## Vermietung von Dachflächen für die Errichtung von Photovoltaikanlagen : Ihre Anfrage vom 30.04.2011

Betr.: Statische Untersuchung der zulässigen Dachlast infolge Mehrbelastung aus Solarmodule bei der Grundschule Mühleip in Eitorf, Linkenbacher Straße 13, nördlicher Baukörper  
Projekt Nr. 10124-4

Betr.: Statische Untersuchung der zulässigen Dachlast infolge Mehrbelastung aus Solarmodule  
bei der Turnhalle Mühleib in Eitorf, Linkenbacher Straße 13  
Projekt Nr. 10124-6

Betr.: Statische Untersuchung der zulässigen Dachlast infolge Mehrbelastung aus Solarmodule  
bei der Grundschule Alzenbach in Eitorf, Canisiusstraße 61

Aufstockung der Grundschule Eitorf-Mühleip

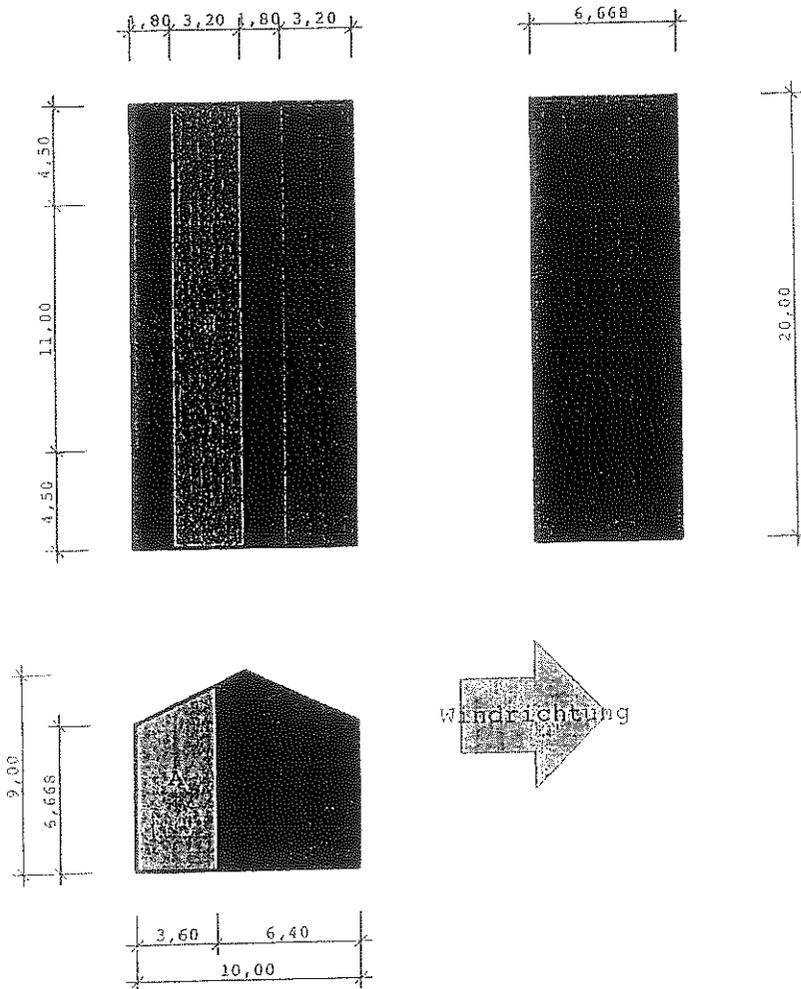
Bei der Grundschule Mühleip , nördlicher Baukörper, handelt es sich um ein im Jahre 1987 aufgestocktes Gebäude. Das Tragwerk der Dächer besteht aus Nagelbrettbinder mit einer Dachneigung von  $\sim 25^\circ$  und Binderabstand von 1,25m.  
Die geprüfte statische Berechnung vom Juni 1987 des Ingenieurbüros Steinfeld Seite 1-54 und Positionspläne stand mir zur Verfügung.

Es soll überprüft werden, ob eine zusätzliche Last von  $\sim 25\text{kg/m}^2$  aus Solarmodule aufgenommen werden kann.

Entsprechend den statischen Unterlagen Seite 2 wurde als Schneelast  $0,75\text{KN/m}^2$  und als positive Windlast  $0,10\text{KN/m}^2$  angesetzt. Es wurde vereinfachend mit gleichmäßiger Schnee- und Windlast gerechnet. Weitere Reserven bei der Belastungsannahme kann ich nicht erkennen. Dies entspricht auch  $\sim$  der zur Zeit gültigen Belastungsannahme.

Seitens der Belastungsannahme sind also keine Reserven vorhanden.

Erschwerend kommt hinzu, dass es sich bereits um eine Aufstockung handelt, wobei die unteren Gebäudeteile vermehrt ausgenutzt wurden.

Von einer (umfangreichen) Neuberechnung mit der zusätzlichen Last rate ich ab, da sie wahrscheinlich nicht zum Erfolg führen wird.

Leider muss ich Ihnen daher mitteilen, dass die Konstruktion die zusätzliche Last aus Solarmodule rechnerisch nicht aufnehmen kann.

Turnhalle Eitorf-Mühleip

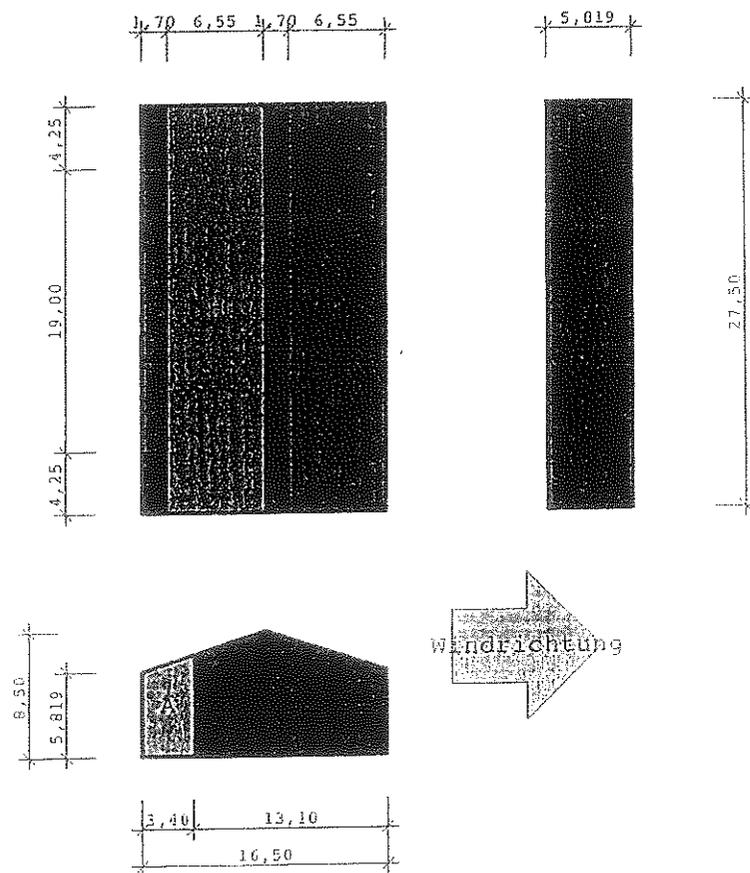
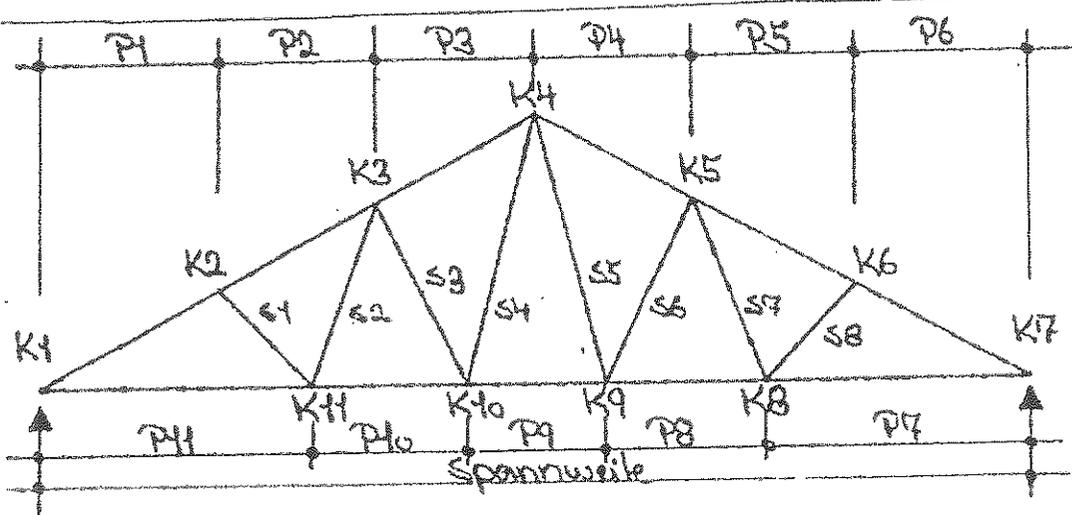
Bei der Turnhalle Mühleib handelt es sich um ein im Jahre 1986 errichtetes Gebäude.  
Das Dach besteht aus Holzfachwerkbinder mit Nagelblechplattenanschlüssen.  
Die Dachneigung ist  $18^\circ$ , der Binderabstand ist 1,00m und die Binderspannweite beträgt 16,40m

Es soll überprüft werden, ob eine zusätzliche Last von  $\sim 25\text{kg/m}^2$  aus Solarmodule aufgenommen  
werden kann.

Die vorhandene Belastung ist aus beigelegten Kopien des „Normalbinders“ (ohne Turngeräte)  
ersichtlich. Die zur Zeit gültigen Belastungen aus Wind und Schnee sind aus der beigelegten  
Berechnung des Büros CVO ersichtlich.  
Danach ist die zur Zeit anzusetzende Wind- und Schneelast  $\rightarrow$  der angesetzten Last.  
Weitere Lastreserven sind von mir nicht erkennbar, auch wenn die Dacheindeckung mit  
Wellplatten erfolgt ist. Die Bemessung wurde ausgereizt.

Daher ist eine zusätzliche Last aus Solarmodule nicht möglich.

Grundschule Canisiusstraße 61 in Eitorf-Alzenbach

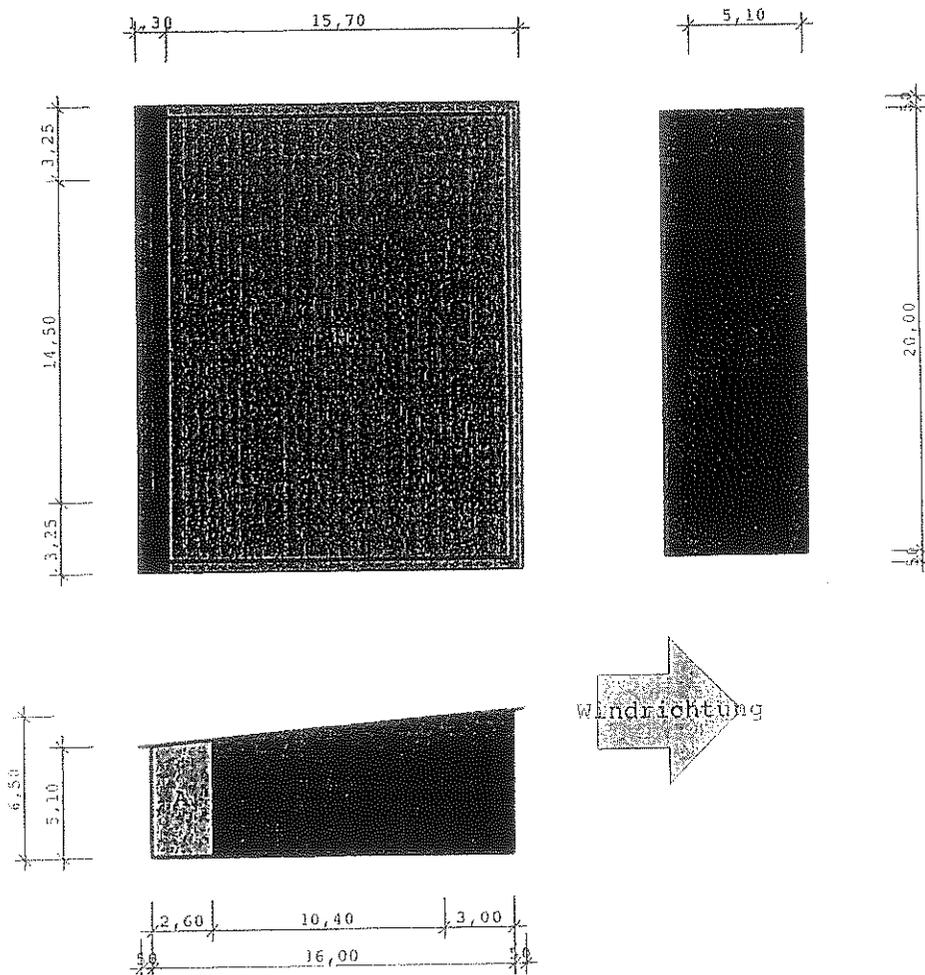
Bei der Grundschule Alzenbach handelt es sich um ein im Jahre 1999 errichtetes Gebäude in Holztafelbauart. Das Tragwerk der Dächer besteht aus Sparren auf Holzunterkonstruktion mit einer Dachneigung von 5° bzw. 8°

Es soll überprüft werden, ob eine zusätzliche Last von ~25kg/m<sup>2</sup> aus Solarmodule aufgenommen werden kann.

Entsprechend den statischen Unterlagen der Fa. Kleusberg GmbH & Co KG sowie dem Prüfbericht des Prüfenieurs Brendebach wurde als Schneelast 0,75 KN/m<sup>2</sup> angesetzt. Dies entspricht auch der zur Zeit gültigen Belastungsannahme.

Seitens der Belastungsannahme sind also keine Reserven vorhanden.

Von einer (umfangreichen) Neuberechnung mit der zusätzlichen Last rate ich ab, da sie wahrscheinlich nicht zum Erfolg führen wird.

Leider muß ich Ihnen daher mitteilen, dass die Konstruktion die zusätzliche Last aus Solarmodule rechnerisch nicht aufnehmen kann.
